안산시 고시 제2023 - 292호

선부연립1구역 주택재건축사업 정비계획 (경미한)변경 및 지형도면고시

2023. 12. 08.

■ 붙임2 : 토지이용계획도

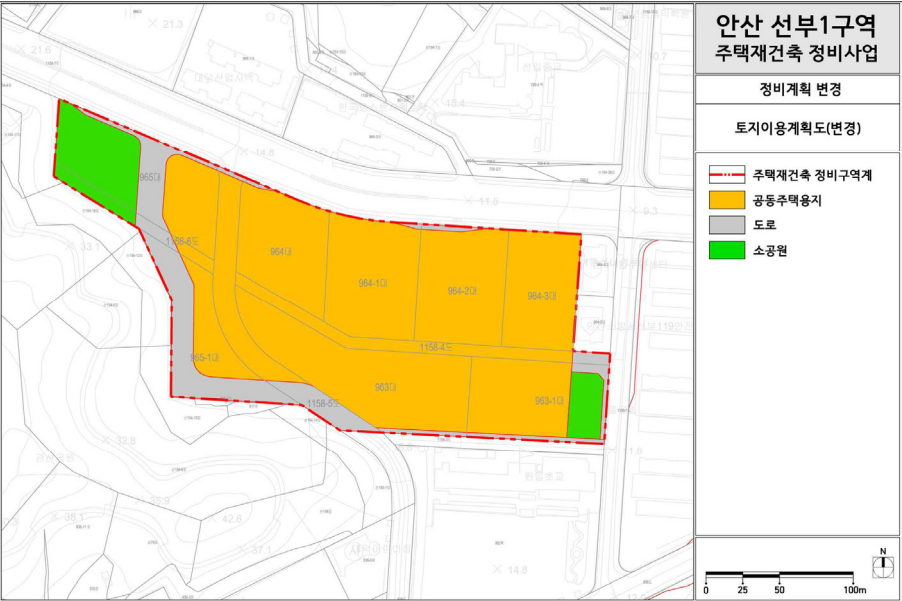
구분		면적(㎡)			구성비(%)	비고
		기정	변경	변경후		
합계		46,908.6	—	46,908.6	100.0	—
주택용지		36,284.0	—	36,284.0	77.4	—
정비기반시설		10,624.6	—	10,624.6	22.6	—
공원	소공원	4,344.7	감) 143.1	4,201.6	9.2	—
도로		6,279.9	증) 143.1	6,423.0	13.4	—

도면표시 번호	시설명	변경내용	변경사유
②	공원	• 소공원 면적 감소 — 면적 : 1,135.3 → 922.2㎡ 감) 143.1㎡	• 소로 2-54-1 도로 폭원 변경으로 인한 공원 면적 감소

■ 붙임3 : 도시계획시설결정도

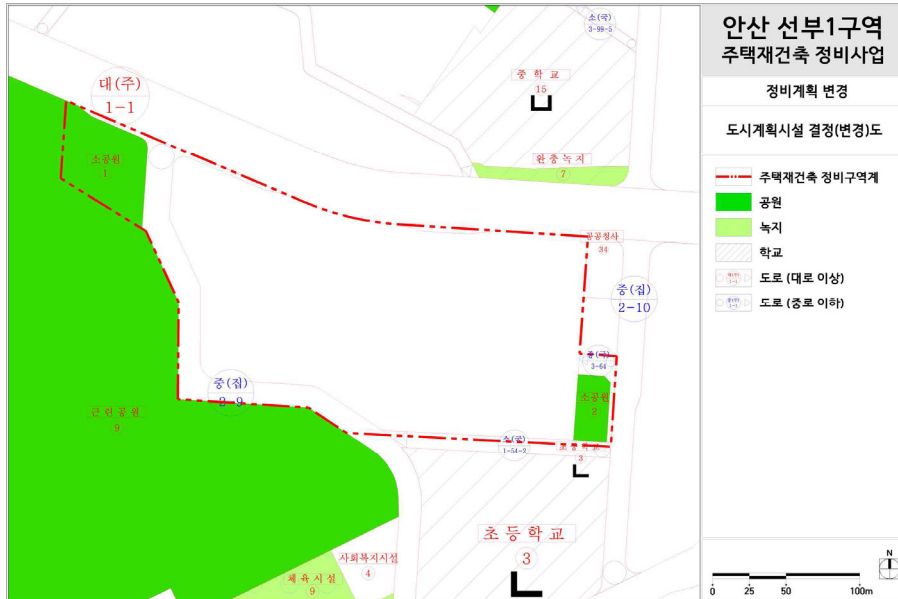
변경 전 도로명	변경 후 도로명	변경내용	변경사유
소로 2-54-1	—	• 폭원 변경으로 인한 폐지 — 폭원 8m → 14m	• 부출입구의 원활한 통행을 위한 도로 폭원 변경 • 도로 폭원 확대에 의한 폐지
—	중로 3-64	• 기 결정 도로폭원 확대 및 신설 — 폭원 8m → 14m	• 부출입구의 원활한 통행을 위한 도로 폭원 변경 • 도로 폭원 확대에 의한 신설

■ 붙임4 : 건축물에 관한 계획도

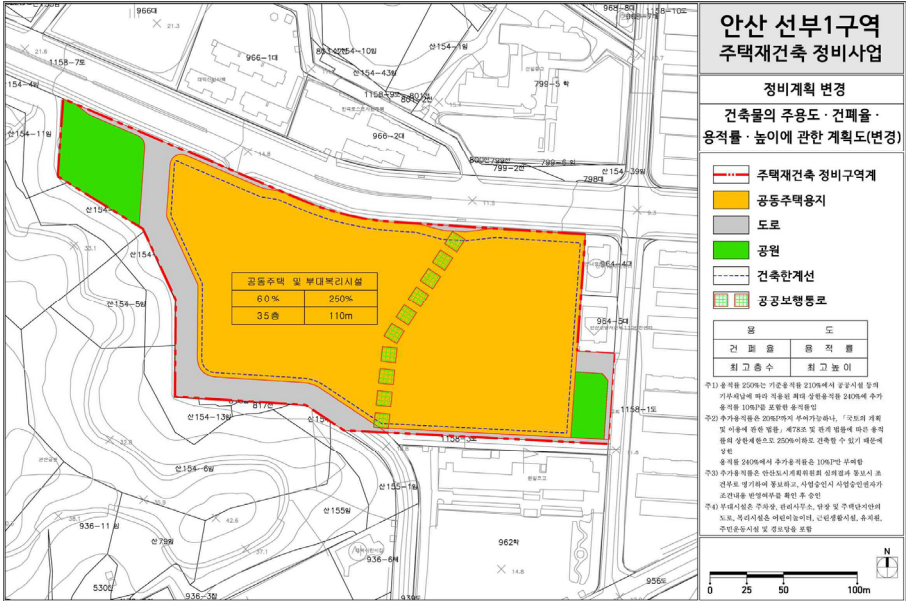
가구 번호	위치	구분		계획내용
1	①(공동주택)	용도	허용	• 공동주택 중 아파트 (건축법 시행령 별표1 제2호) • 부대시설 (주택법 제2조 제13호) • 복리시설 (주택법 제2조 제14호)
			불허	• 허용용도 이외의 용도
		건폐율		• 60% 이하
		용적률		• 250% 이하
		높이	기정	• 35층 이하 (103m 이하)
			변경	• 35층 이하 (110m 이하)
		건축한계선		• 대지경계선으로부터 3m • 대로변(삼일로)으로부터 6m • 건축한계선에 의한 전면공지의 조성에 관한 사항은 정비계획에 따르며, 보도형 전면공지에는 담장, 간판, 냉난방용 실외기 등 보행인의 통행에 지장을 주는 공작물 등을 설치할 수 없음
		공공보행통로		• 공공보행통로는 폭 10m 이상 확보 (향후 건축위원회 심의를 통하여 공공보행통로 선형 변경 가능) • 보행자의 통행을 위하여 일반이 이용할 수 있도록 상시 개방해야 하고, 대지 내에 지정된 통로로서 담장, 간판, 냉난방용 실외기 등 보행인의 통행에 지장을 주는 공작물 등을 설치할 수 없음 ※ 단, 차량 진출입을 위한 차도, 시설물(출입구 등)은 허용
